致：元朗區議會地區設施及工程委員會主席沈豪傑議員 BBS JP

公園及遊樂場周邊的高欄河設計不美觀及未能融入公園的康樂及綠化設計

元朗兒童遊樂場被高欄河包圍

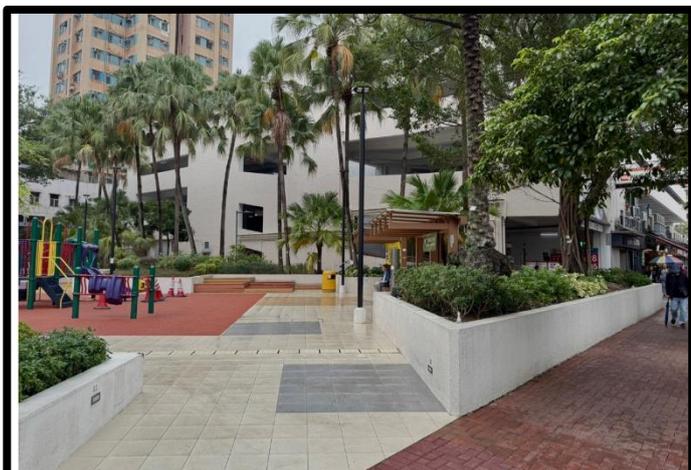
康文署在元朗區內部份公園及遊樂場周邊的高身欄河在觀感上並不美觀和未能融入公園的康樂及綠化的設計，建議從設計、物料及綠化角度作出改善。

1. 改善現時的高身欄河，透過垂直綠化，以有效弱化高身欄河的存在感，使其成為公園景觀的有機延伸。建議在現時未有翻新時間表的高欄河公園增加垂直綠化與植物點綴，種植攀藤植物，在欄河底部設置種植槽，種植開花攀藤植物，讓植物自然覆蓋欄杆。
2. 在翻新公園時，以花槽及植物分隔取代鐵欄，使其更接近自然環境，在空間許可的地點，以修剪整齊的灌木綠籬作為軟性圍欄，完全取代硬性欄河，實現無痕分隔。
3. 根據公園的主題設計專屬的欄河圖案，例如兒童遊樂場可加入色彩或動物剪影。
4. 審批新公園設計時，加入園境師、視覺藝術家評核欄河等街道設施的視覺美感。
5. 考慮擴增實境景觀解說，在欄河上設置二維碼，市民掃碼後，可通過手機螢幕看到公園歷史、植物介紹疊加在現實景觀上。
